**AVIS RELATIF À LA PROTECTION
CONTRE LES EVENTUELS EFFETS NOCIFS ET NUISANCES
PROVOQUÉS PAR LES RAYONNEMENTS NON IONISANTS
GÉNÉRÉS PAR DES ANTENNES ÉMETTRICES STATIONNAIRES**

Commune : MARCHE-EN-FAMENNE - Exploitant : ORANGE

Référence exploitant : 220R1_1/30078R1_1/40078R1_1/50078R1_1

Rapport n° 440 / 2025

Figure 1 : Vue en plan des lieux de séjour et des points de contrôle

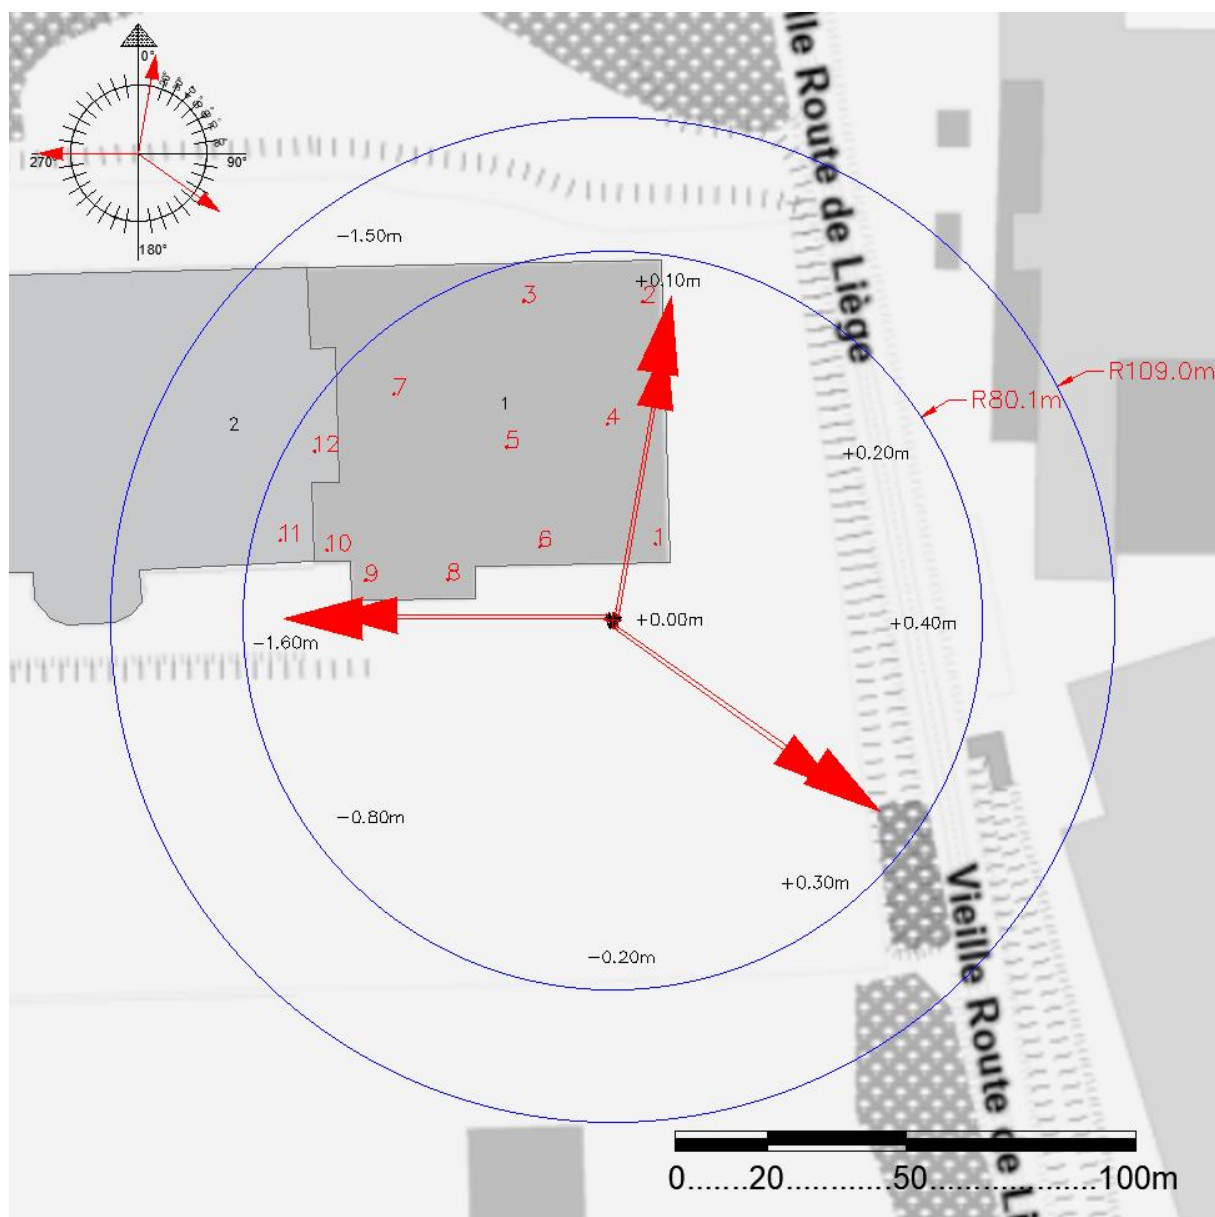
- le numéro du point de contrôle repris sur un des plans de la figure 1;
- le numéro du LS dans lequel se trouve le point de contrôle de la 1^{ère} colonne ;
- l'atténuation d'obstacle prise en compte pour le calcul de l'indice d'exposition dans le LS ;
- le résultat du calcul de l'indice d'exposition.

N° point de contrôle	LS	Atténuation (dB)	Indice d'exposition relatif à la limite par installation IE_i
11	2	3,0	0,285
12	2	3,0	0,221
2	1	3,0	0,218
3	1	3,0	0,212
10	1	3,0	0,132
7	1	3,0	0,128
4	1	3,0	0,084
9	1	3,0	0,079
8	1	3,0	0,069
5	1	3,0	0,058
1	1	3,0	0,057
6	1	3,0	0,033

En ce qui concerne les antennes de l'installation mentionnées dans le tableau 1, la distance maximale à laquelle la limite pourrait être atteinte, à l'extérieur, est égale à 100,6 m. S'il n'y a pas de LS à une distance inférieure, les antennes respectent forcément la limite d'immission.

Dans le cas des LS situés à l'intérieur des bâtiments, une atténuation d'obstacle est prise en compte et il en résulte que la distance maximale à laquelle la limite pourrait être atteinte se réduit à 71,2 m.

Figure 2 : Vue en plan des installations d'antennes dans un rayon de 300 mètres autour de l'installation faisant l'objet de la demande d'avis

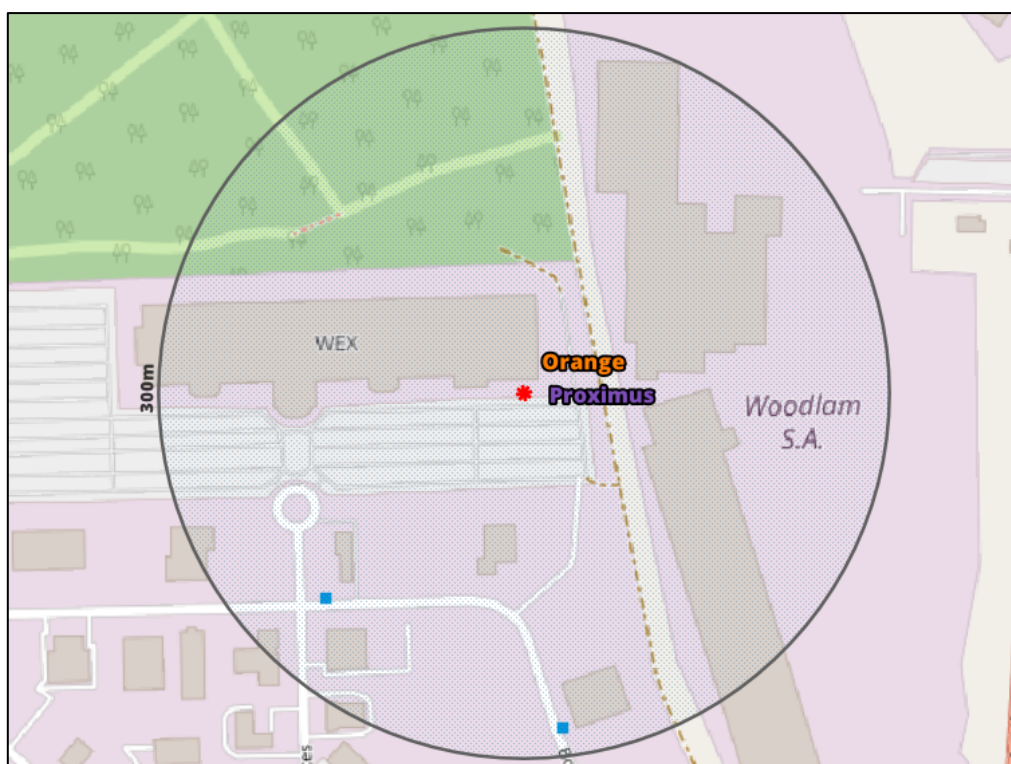
Le plan en projection verticale de la figure 2 indique la localisation des installations d'antennes émettrices stationnaires visées par le décret et situées dans un rayon de 300 mètres autour de l'installation référencée dans le paragraphe 2 et localisée au centre du cercle. Les données de localisation de ces antennes et les avis correspondant sont accessibles via le cadastre en ligne des antennes émettrices stationnaires⁸. Les installations prises en compte dans l'évaluation du respect de la limite cumulative sont les installations d'antennes émettrices déclarées en service par l'exploitant à la date du présent avis, à l'exception de l'installation référencée dans le paragraphe 2 et éventuellement d'autres installations ayant fait l'objet d'une demande d'avis à la même date et qui sont situées à l'intérieur de la zone de 300 mètres de rayon.

- c) dans tous les autres cas, il a été vérifié que la limite cumulative définie à l'article 4, §2 du décret n'est pas dépassée dans les lieux de séjour sur base du nombre d'installations localisées dans la zone d'évaluation de 300 mètres de rayon représentée dans la figure 2, de leur localisation ainsi que des données inscrites dans la figure 1 et au paragraphe 4 du présent avis et dans les avis attestant le respect de la limite par installation ou de la limite abrogée de 3 V/m relatifs aux autres installations reprises dans la figure 2.

Compte tenu des considérations ci-dessus, il apparaît que l'intensité du rayonnement électromagnétique généré, dans les lieux de séjour situés dans un rayon de 300 mètres autour de l'installation référencée dans le paragraphe 2, par l'ensemble des antennes émettrices stationnaires de l'ensemble des exploitants du même site d'antennes émettrices stationnaires respecte la limite fixée à l'article 4, § 2 du décret.
